運転者席側エアバッグのインフレーター（膨張装置）について

平成 28年6月30日

リコール届出番号3849

改善箇所説明図

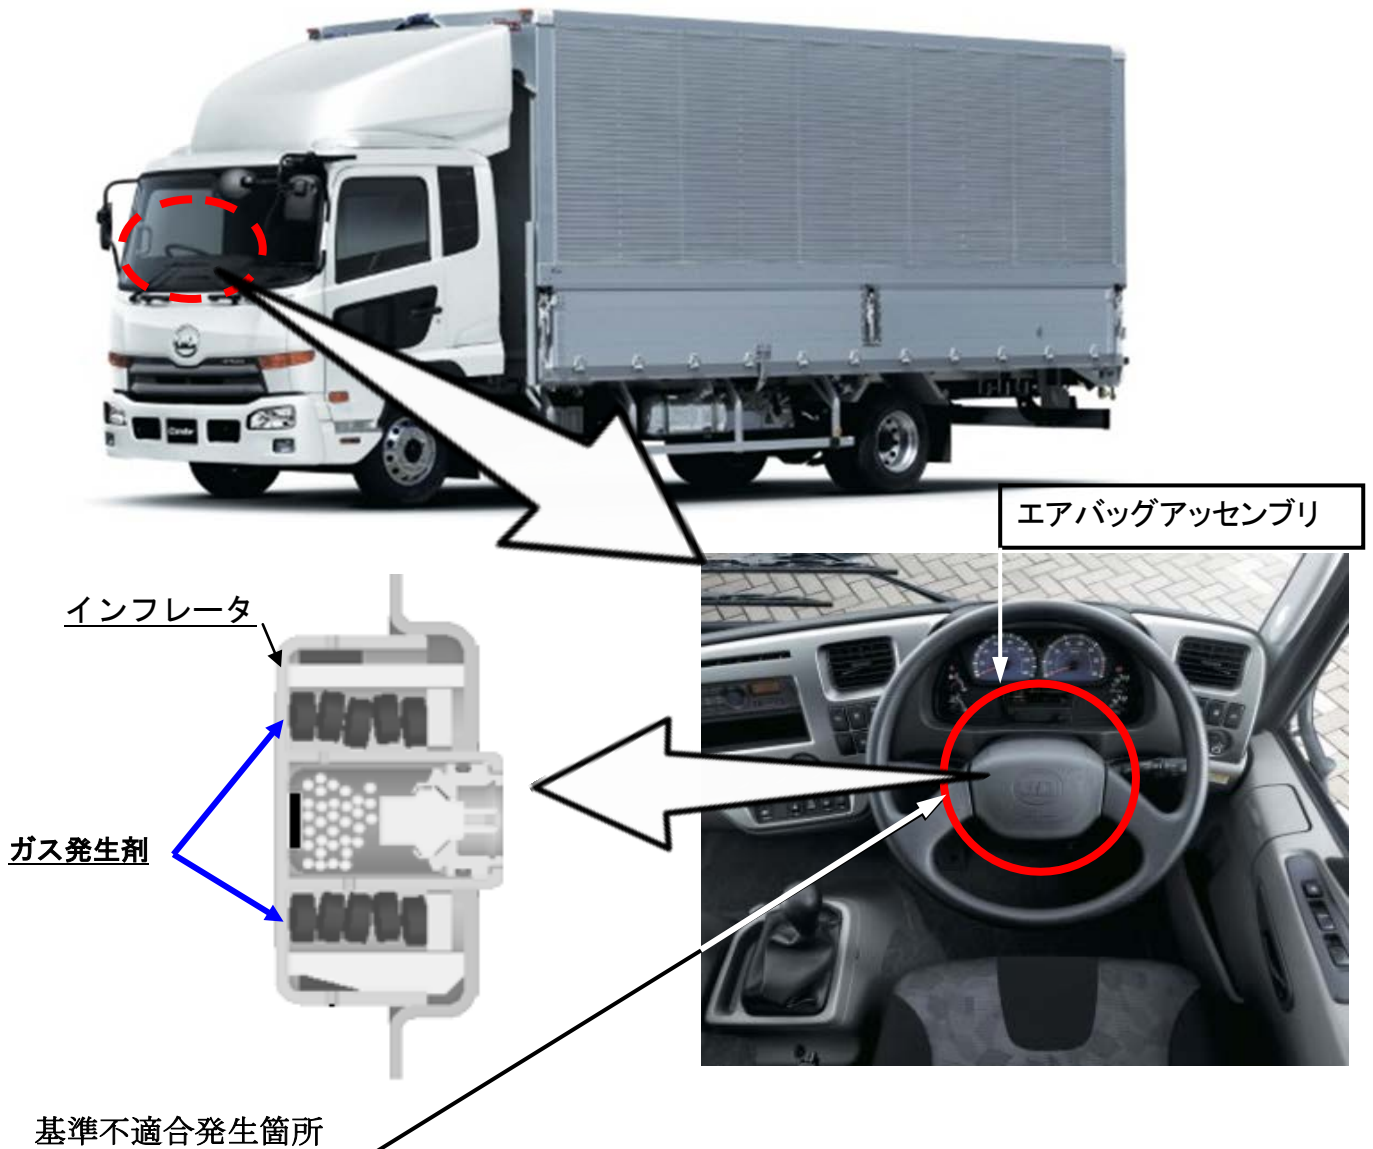
基準不適合発生箇所

運転者席側エアバッグのインフレーター(膨張装置)において、高温多湿の環境下での長期使用によりガス発生剤が劣化することがある。そのため、エアバッグ展開時にインフレーター内圧が異常上昇して、インフレーター容器が破損するおそれがある。

改善措置の内容

全車両、運転者席側エアバッグアッセンブリを対策品と交換する。

なお、交換用対策部品の全数準備に時間を要することから、段階的措置として、以下のとおり製造年の古い車両の交換を優先とし、開始時期に対象ユーザーへ再通知する。

第1段階 2011年製造の車両は2016年10月頃から交換作業を開始する。(含む2011年製造以前の車両)

第2段階 2012年製造の車両は2017年3月頃から交換作業を開始する。

第3段階 2013年製造の車両は2017年9月頃から交換作業を開始する。

最終段階 上記以降の製造車両は2018年3月頃から交換作業を開始する。

識別: 作業完了車には、車名型式名板の車台番号横に黄色または白色ペイントを塗布する。
